**INFORME DE HITO DE CONTROL
N° 004-2026-OCI/5347-SCC**

**“INSTALACIÓN DEL SERVICIO EDUCATIVO MODELO DEL
NIVEL PRIMARIA Y SECUNDARIA EN EL ASENTAMIENTO
HUMANO VISTA AL MAR MZ C DEL CENTRO POBLADO
PAMPA INALÁMBRICA DEL DISTRITO DE ILO, PROVINCIA
DE ILO, REGIÓN MOQUEGUA”**

**HITO DE CONTROL N° 6 – EJECUCIÓN FÍSICA DEL
PROYECTO DE INVERSIÓN A FEBRERO 2026**

Imagen n.º 25
Presencia de oxido en los grifos y los lavaderos de acero inoxidable del taller de industrias alimentarias ubicado en el módulo C'

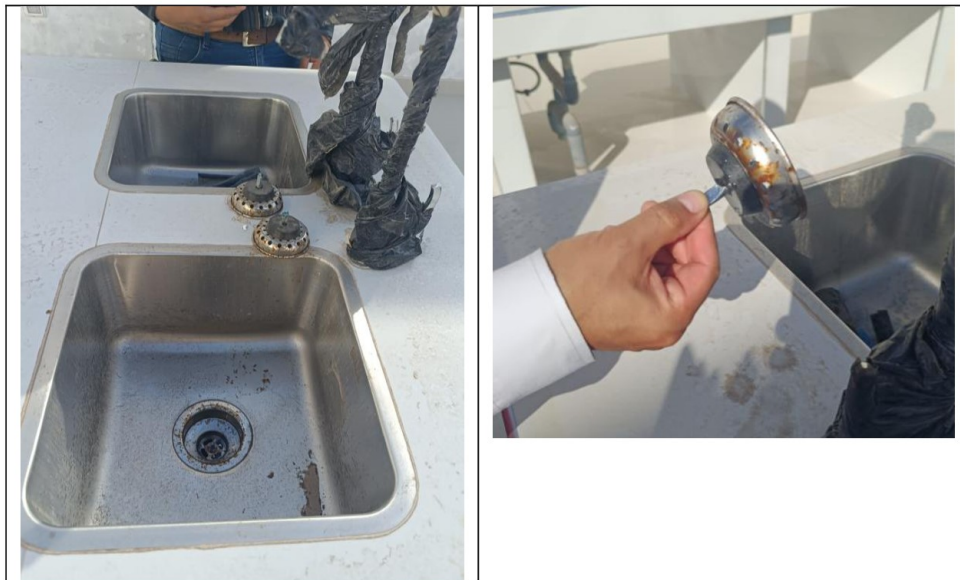
Por otro lado, se advirtió que en los 12 lavaderos de acero inoxidable¹⁶ instalados en las mesas de trabajo en el taller de industrias alimentarias presentan oxido, como se muestra a continuación:

Debemos mencionar que, de la revisión del metrado de la modificación presupuestal n.º 03¹⁷ no se encontró alguna partida vinculada a la adquisición de lavatorios de acero inoxidable para el taller de industrias alimentarias ubicado en el módulo C', tal como se muestra en la imagen n.º 26; además, no se identificó que dicha partida haya sido considerada en el presupuesto como partida nueva, asimismo, no se encontró ninguna lámina o plano¹⁸ que muestre el detalle de las instalaciones sanitarias vinculadas a dichas partidas, que permita verificar el diseño, ubicación, tipo de conexión y demás características técnicas necesarias para su adecuada ejecución en obra.

Imagen n.º 27

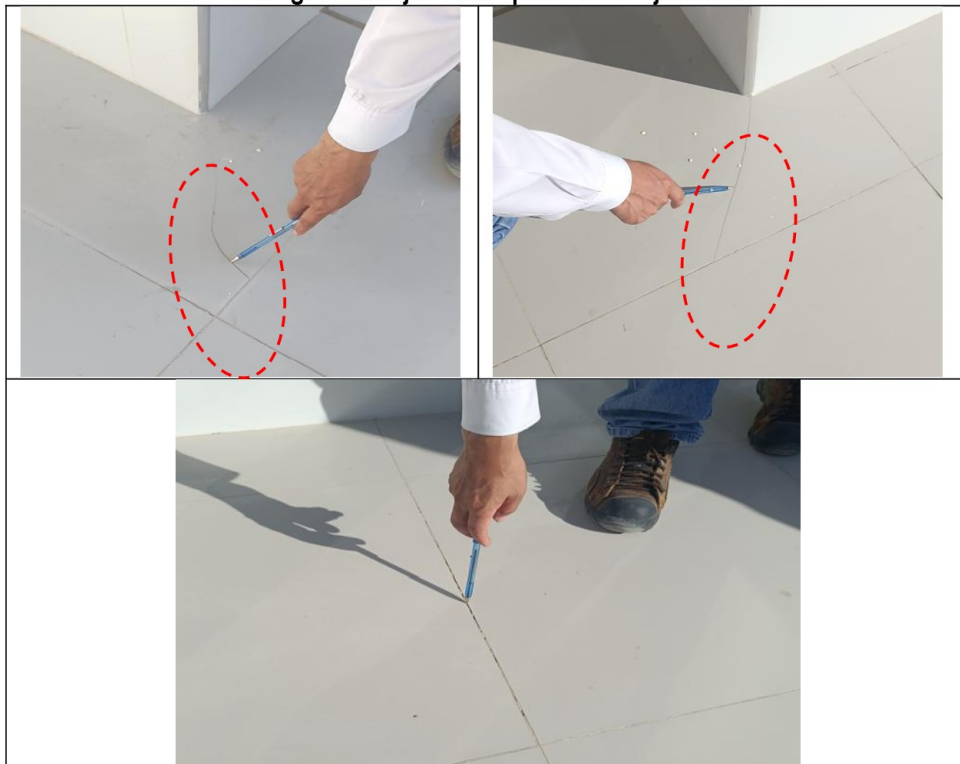
Rajaduras en el piso de porcelanato instalado próximo a las mesas de trabajo y la aplicación de fragua en las juntas del porcelanato ejecutado

Imagen n.º 29

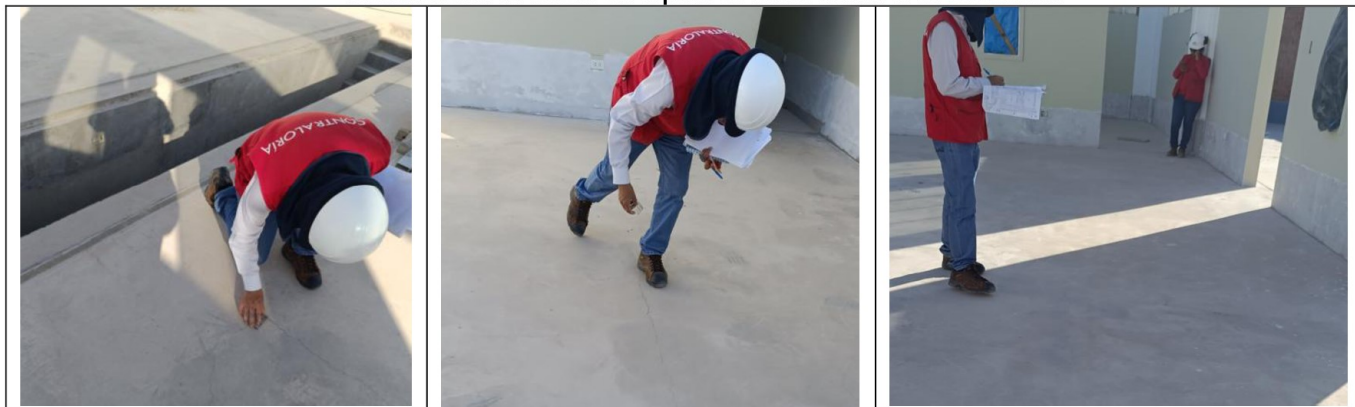
- Por otro lado, durante la inspección realizada por la comisión de control, en compañía de los responsables de la ejecución del proyecto, se advirtió la presencia de fisuras en la losa de concreto armado del taller de mecánica automotriz, las cuales tienen anchos entre 0,6 y 0,8 mm de ancho, conforme se aprecia a continuación.

Identificación de fisuras en el patio de honor del nivel de secundaria

Imagen n.º 30

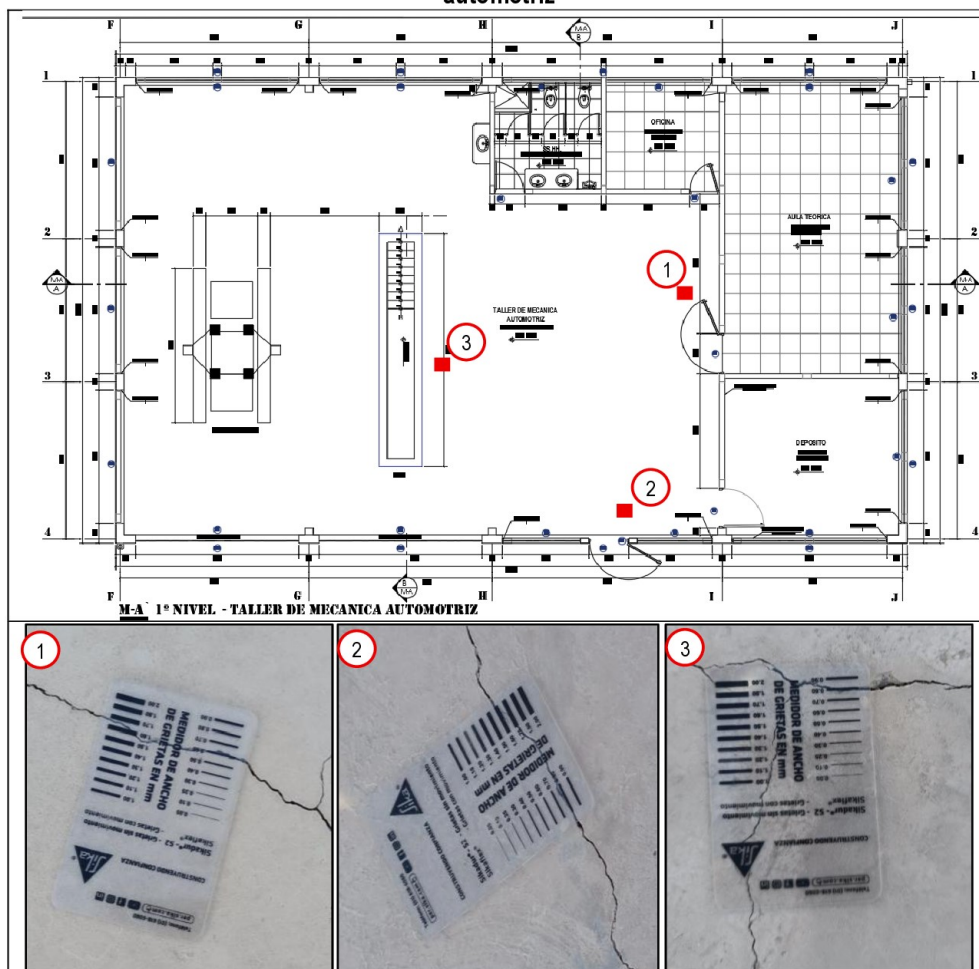
Puntos en los cuales se realizó la medida del ancho de las fisuras en el taller de mecánica automotriz

Imagen n.º 37

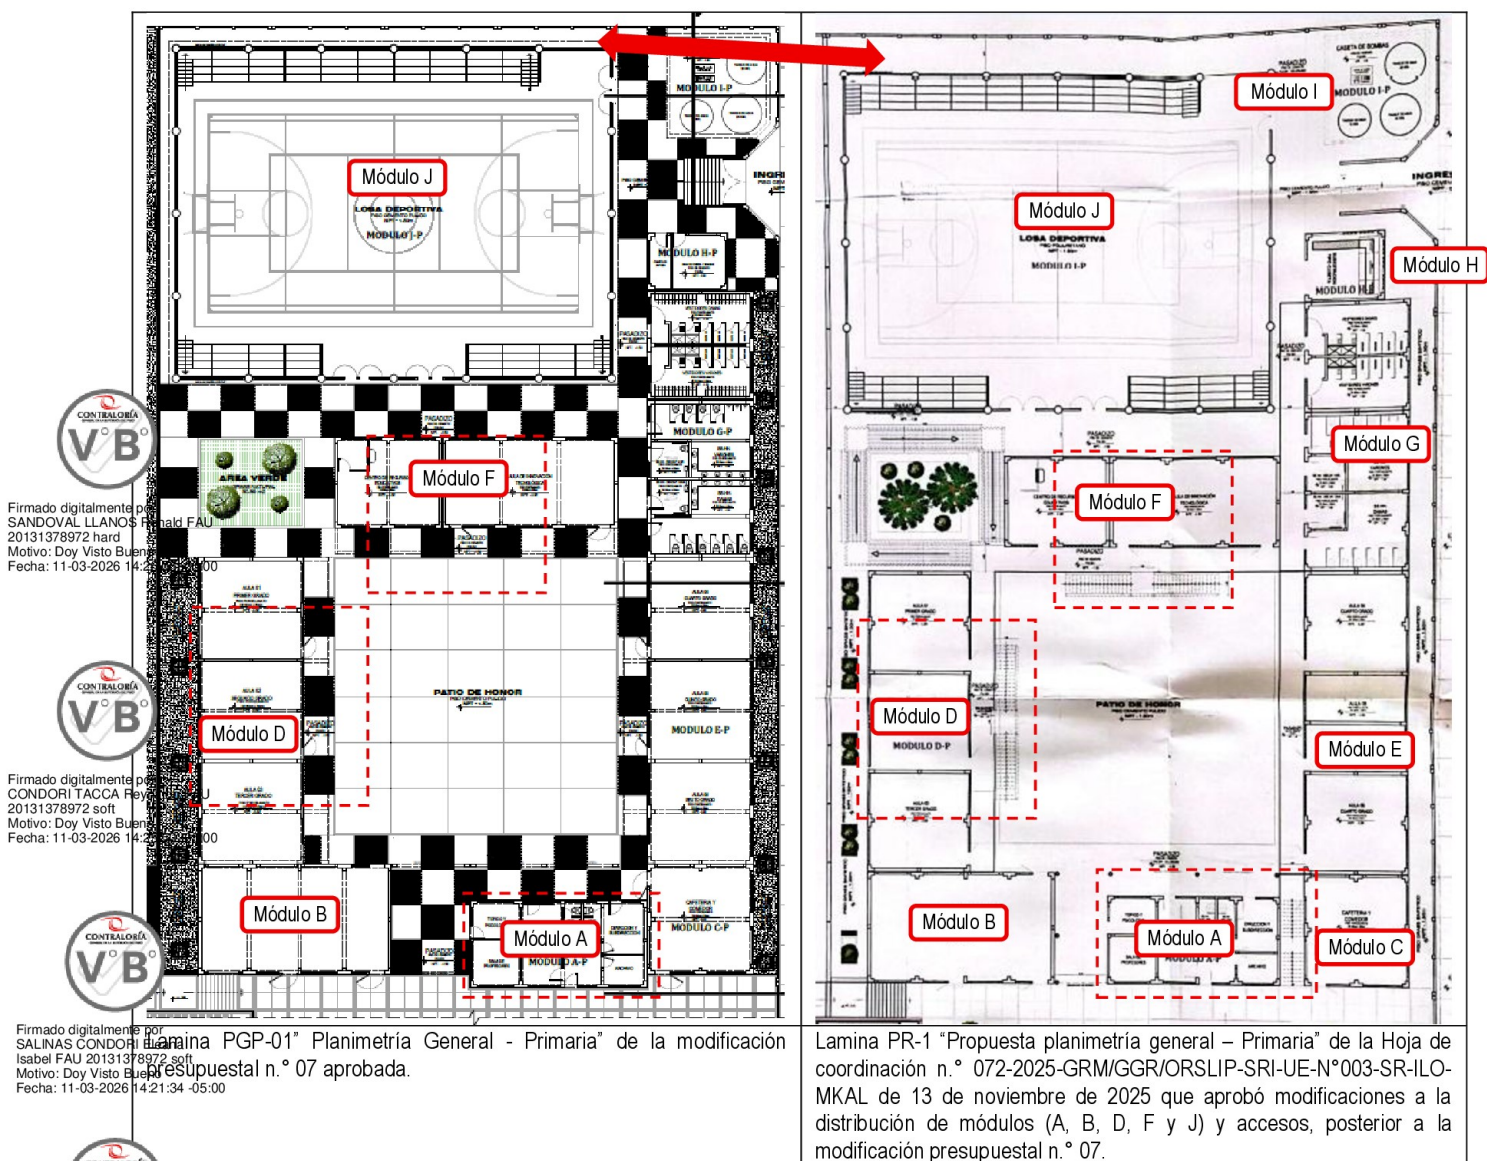
Asimismo, mencionar que en el contenido de la Hoja de Coordinación n.º 072-2025-GRM/GGR/ORSLIP-SRI-UE-Nº003-SR-ILO-MKAL, de fecha 13 de noviembre de 2025, no se describen de manera expresa ni detallada las modificaciones aprobadas, limitándose el documento a señalar su aprobación.

No obstante, la Comisión de Control no puede efectuar una descripción más detallada de las modificaciones efectuadas, debido a que los planos de planimetría fueron proporcionados en formato escaneado tamaño A4, lo cual limita la adecuada visualización de cotas, dimensiones y demás especificaciones técnicas, tal como se muestra a continuación:

Comparación de la distribución de módulos y accesos del nivel primario aprobado con la modificación presupuestal n.º 07 y la Hoja de coordinación n.º 072-2025-GRM/GGR/ORSLIP-SRI-UE-Nº003-SR-ILO-MKAL
